Anlage 2: zur Vorlage Nr.: B 15/0203 des Stuv am 21.05.2015

Betreff: Bebauungsplan Nr. 308 "Königsberger Straße"

Hier: Kopien der Anregungen Privater (anonymisiert)

Bebauungsplan Nr. 308 „Königsberger Straße“ für die Flurstücke 58/2 und 58/7, Flur 14 der Gemarkung Garstedt

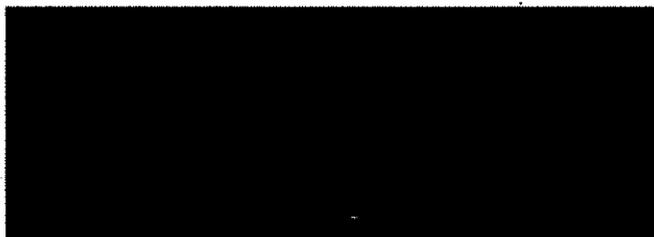
Als Eingabe möchten wir jedoch gern festhalten, dass die Aussagen des Architekten Büros AX5, Herrn Dohrenbusch, über den Abstand sowie der Höhe der vorgesehenen Bauprojekte **verbindlich** eingehalten werden.

Das waren zu unseren Grundstücksgrenzen am Lärchenstieg von Nr. 13-19

**gleich 10 Meter Abstand, sowie
die Höhe der Gebäude maximal 10-11 Meter.**
